改善箇所説明図

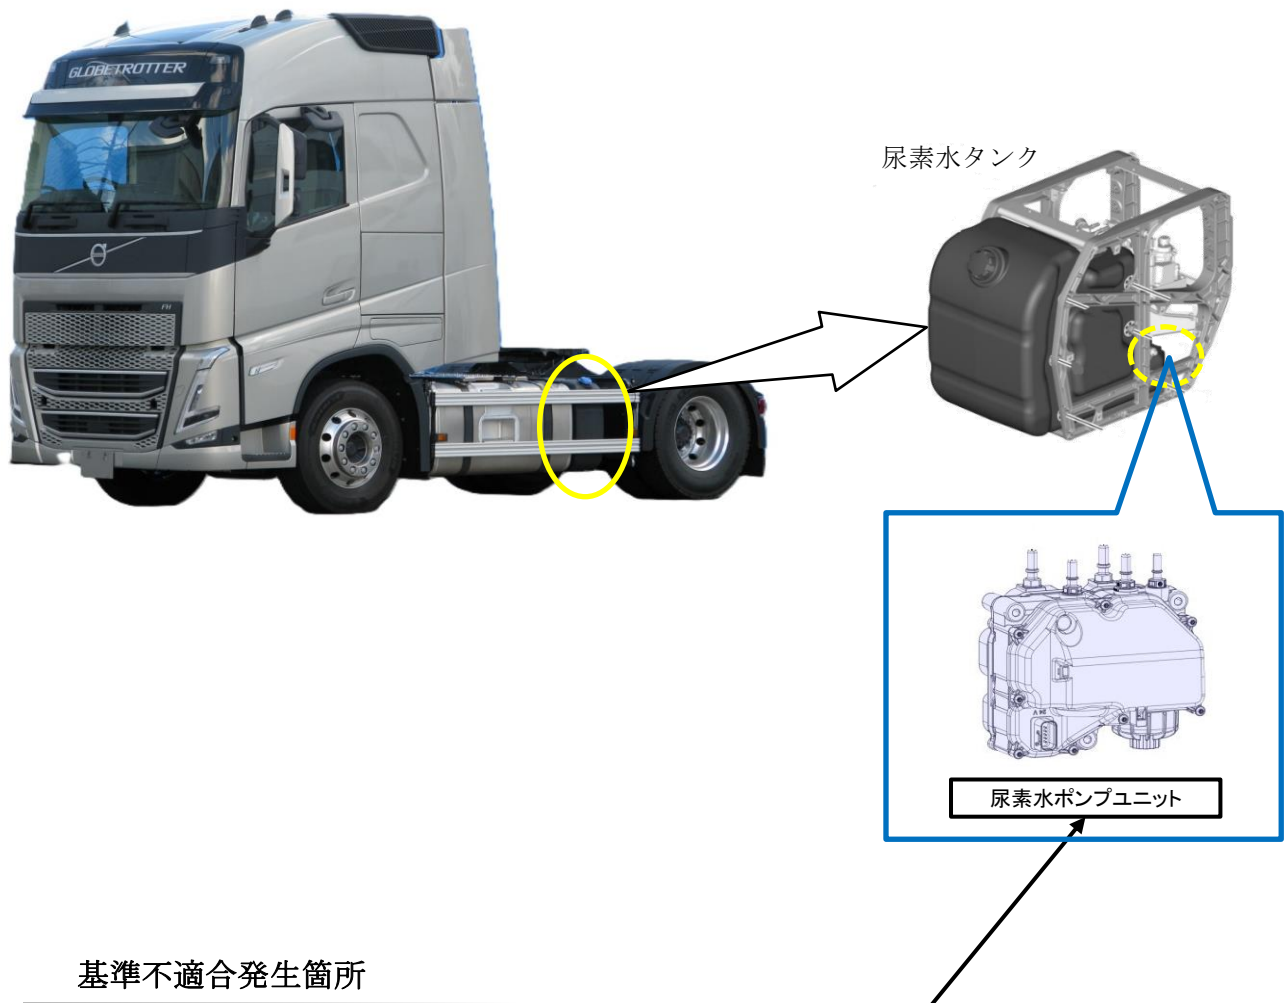
尿素水ポンプユニットにおいて、製造工程の部品管理が不適切なため、耐久性・信頼性を満足していないダイヤフラム（ゴム製振動板）が組み込まれたものがある。そのため、そのまま使用を続けると、当該ダイヤフラムの劣化によって尿素水の内部漏れが生じ、電気回路が短絡することで尿素水ポンプの機能が損なわれ、インストルメントクラスタに警告灯が点灯するとともに排出ガス中の窒素酸化物（NO_x）の排出値が基準値を超えるおそれがある。

全車両、尿素水ポンプユニットを良品に交換する。

識別：作業完了車には、フロントハッチ内車両諸元プレート左端上に緑ペイントを塗布する。
